UMWELTVERTRÄGLICHKEITSPRÜFUNG IM VEREINFACHTEN VERFAHREN

Windpark Breitensee Repowering

**TEILGUTACHTEN
SCHATTENWURF UND EISABFALL**

**Verfasser:
DI Thomas Klopff**

Abbildung 1: Positionen der Hinweistafeln und Signalleuchten (Ausschnitt aus Einlage C.7.1)

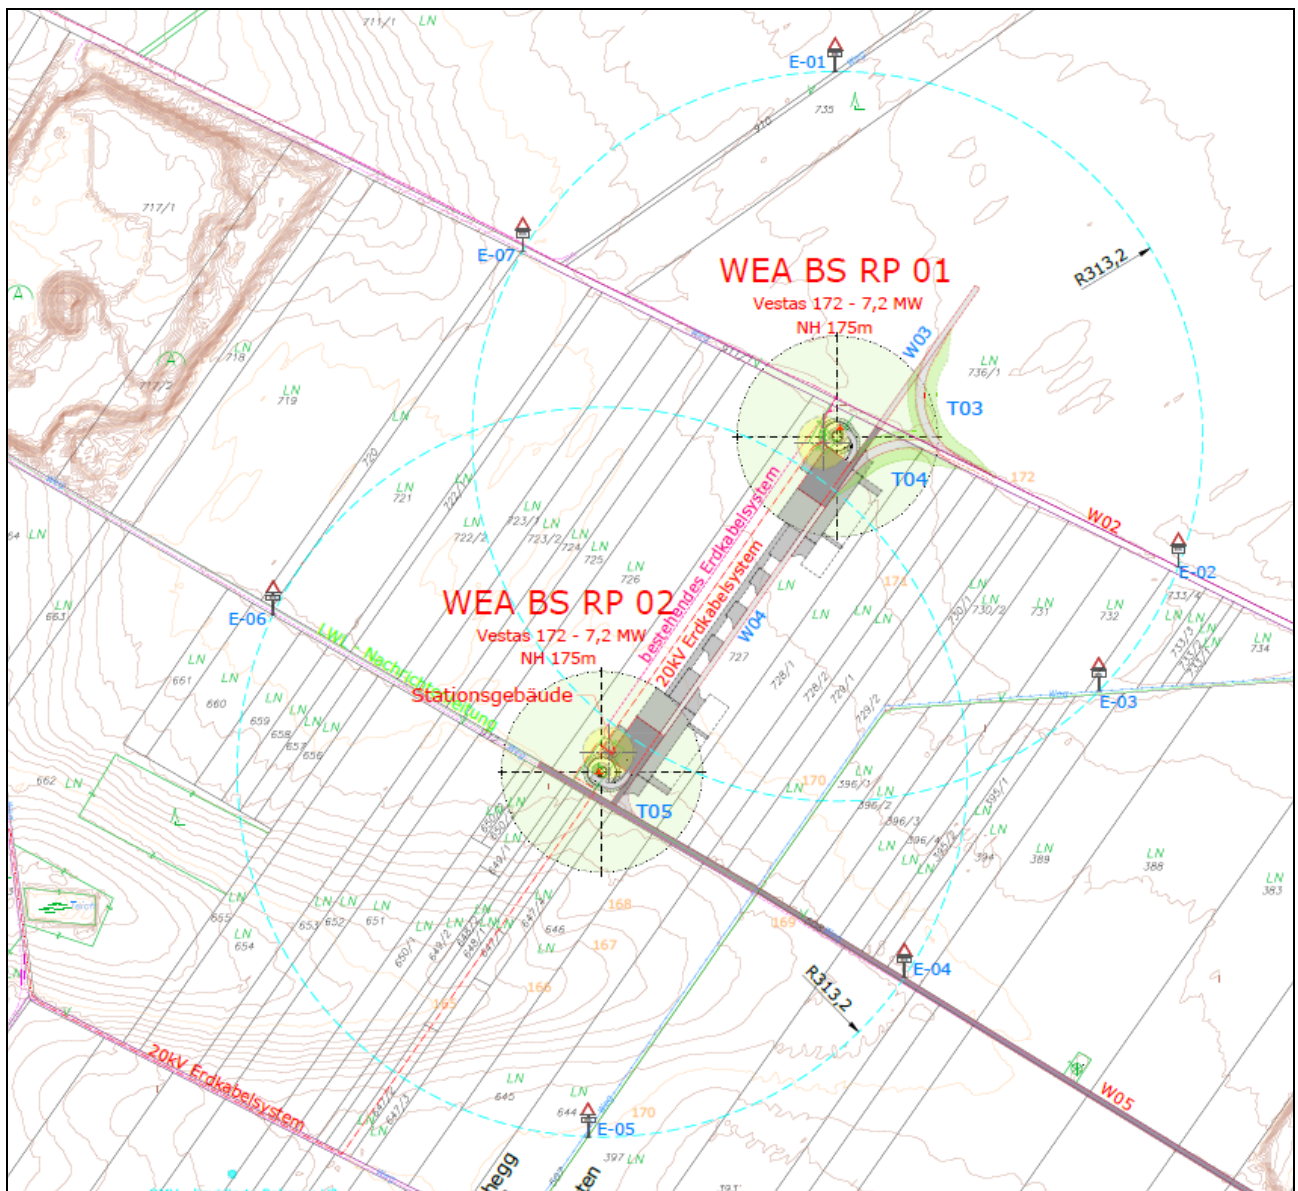
Auf denen im Projektgebiet verlaufenden Zuwegungen zu den Windkraftanlagen werden in der Zeit von 15. Oktober bis 15. April Hinweisschilder mit Signalleuchten aufgestellt, die auf die Gefahr von Eisabfall hinweisen. Sobald eine Windkraftanlage des gegenständlichen Windparks auf Grund von Eisansatz gestoppt wird, werden die zugewiesenen Signalleuchten aktiviert.

Die Positionen der Hinweistafeln und Signalleuchten sind in Abbildung 1 ersichtlich.

Der Abstand zur jeweiligen Windkraftanlage beträgt mindestens dem 1,2-fachen der maximalen Blattspitzenhöhe.

Da an den Zufahrten zum Windpark Hinweisschilder und Signalleuchten angebracht werden, welche vor einer akuten Gefährdung durch Eisabfall warnen und dadurch bei einer Freizeitnutzung von einer Vermeidungsmöglichkeit im Falle eines Eisansatzes ausgegangen werden kann, ist eine unzulässige Gefährdung durch Eisabfall für die Freizeitnutzung der umliegenden Wirtschaftswegen nicht zu unterstellen.

1. Die Warntafeln und Warnleuchten sind in regelmäßigen Abständen (zumindest einmal jährlich vor Beginn der Wintersaison) sowie nach entsprechenden Hinweisen zu kontrollieren. Die Funktionsweise ist sicherzustellen. Darüber sind Aufzeichnungen zu führen und zur Einsichtnahme durch die Behörde bereitzustellen.
2. Nachweise zur Installation und Konfiguration des Eiserkennungssystems müssen dokumentiert und der Behörde übermittelt werden.

Abbildung 2: Wahrscheinlichkeitszonen (1/m²) pro Eisabfall. Rotorblattradius schwarz gestrichelt. Maximale Fallweite rot gestrichelt.

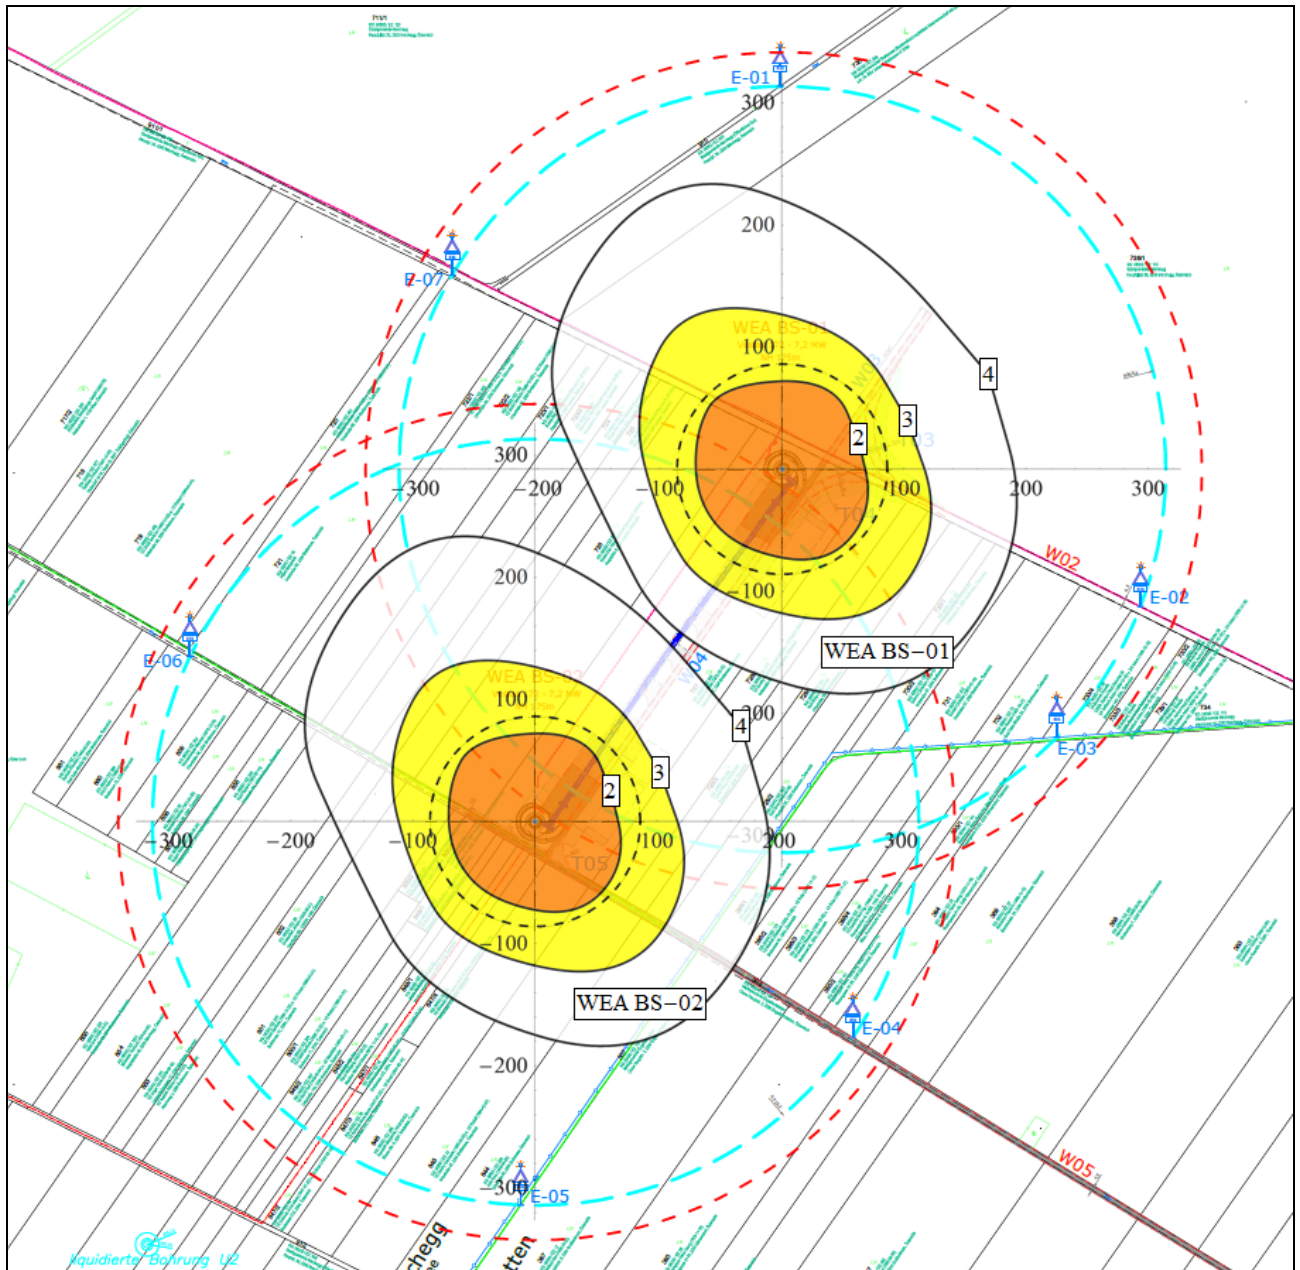
In Abbildung 2 sind die Trefferhäufigkeiten bezogen auf die einzelnen Windkraftanlagen dargestellt.

Es ist zu erkennen, dass Abschnitte diverser Güterwege in unmittelbarer Nähe zu den Windkraftanlagen von Eisabfall betroffen sein können. Für die B49 wurde keine Betroffenheit prognostiziert.

Abbildung 4: Schattenwurfkalender für die Summenbetrachtung

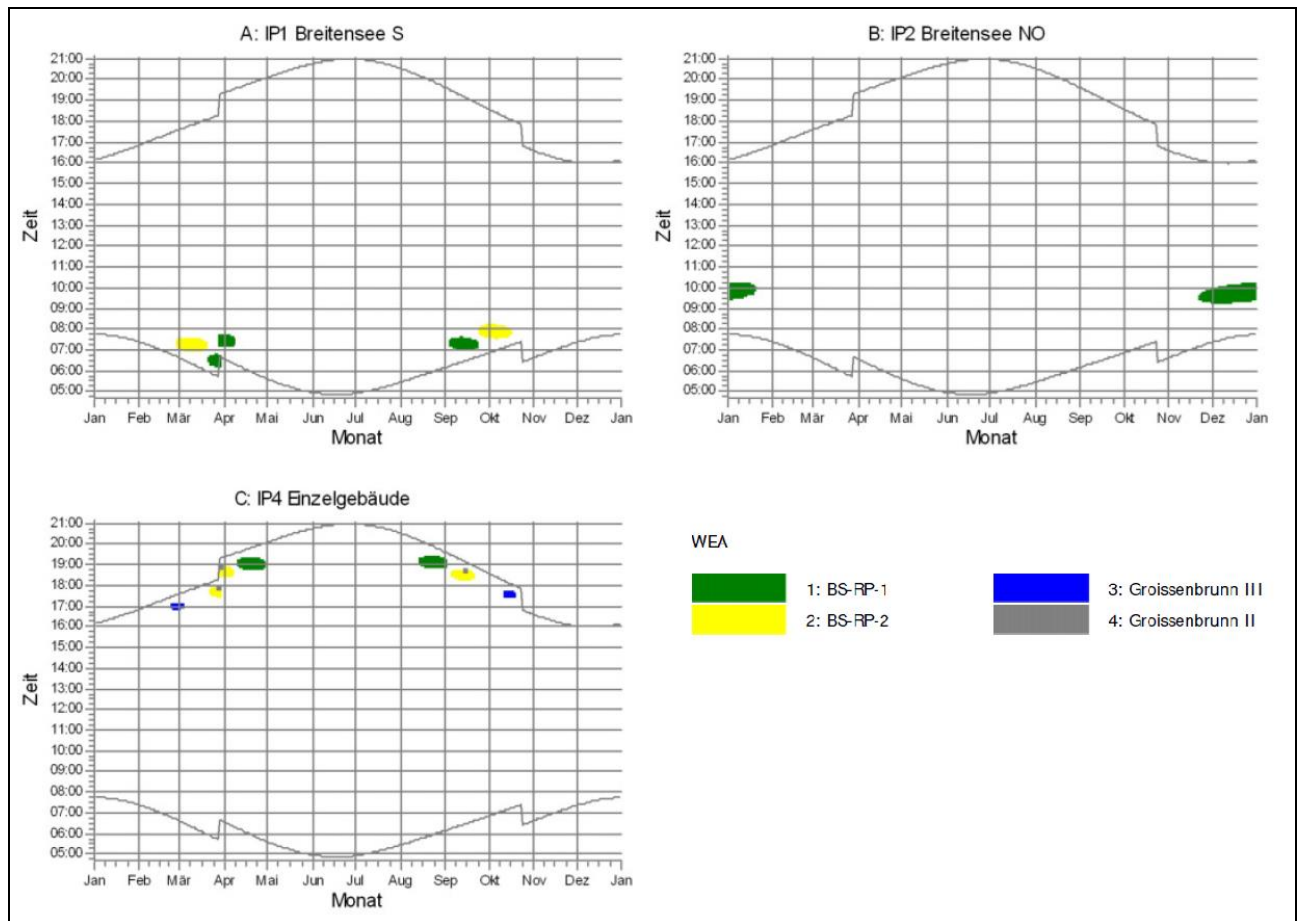
Aus Abbildung 4 ist zu erkennen, dass an den Immissionspunkten „IP1 Breitensee S“ und „IP2 Breitensee NO“ nur die gegenständlichen Windkraftanlagen Schattenwurf verursachen. Die Richtwertüberschreitungen (siehe Tabelle 6) an diesen beiden Immissionspunkten sind daher dem Windpark „Breitensee Repowering“ zuzuschreiben.

Es wurde daher eine automatische Abschaltung der gegenständlichen Windkraftanlagen projektiert. Die Steuerung soll in Abhängigkeit des aktuell vorherrschenden Sonnenscheins mittels Lichtsensoren erfolgen. Aus technischer Sicht ist diese Maßnahmen geeignet, die

Schattenwurfeinwirkungen ausgehend von den gegenständlichen Windkraftanlagen an den Immissionspunkten zu reduzieren und damit die einschlägigen Richtwerte einzuhalten.

Der Grenzwert von 30 Stunden pro Jahr wurde auf Grundlage der astronomisch maximal möglichen Beschattungsdauer abgeleitet. Da die tatsächliche Beschattungsdauer mittels Messung der Beleuchtungsstärke vor Ort berücksichtigt werden soll, ist daher der festgelegte Richtwert für ein Prognosemodell basierend auf der meteorologisch wahrscheinlichen Beschattungsdauer von 8 Stunden pro Jahr einzuhalten.

1. Durch geeignete Parametrisierung einer Schattenwurfberechnung ist sicherzustellen, dass die Richtwerte von maximal 30 Stunden pro Jahr (8 Stunden pro Jahr bei Berücksichtigung der tatsächlichen Sonneneinstrahlung) und maximal 30 Minuten pro Tag an periodischen Schattenwurf an den Immissionsorten eingehalten werden.
2. Ein Nachweis der Installation der Schattenwurf-Abschaltvorrichtung sowie dessen Parametrisierung muss vor Inbetriebnahme dokumentiert und der Behörde übermittelt werden.
3. Es sind ganzjährig Protokolle über die Schattenwurfereignisse zu führen und auf Aufforderung der Behörde vorzulegen. Die geführten Protokolle müssen elektronisch übermittelbar sein sowie in einem auswertbaren Format vorliegen. Die Aufzeichnungen müssen im Minutentakt erfolgen. In diesen Zeitintervallen sind Angaben zum Betrieb (Drehzahl, Leistung o.Ä.) darzustellen.
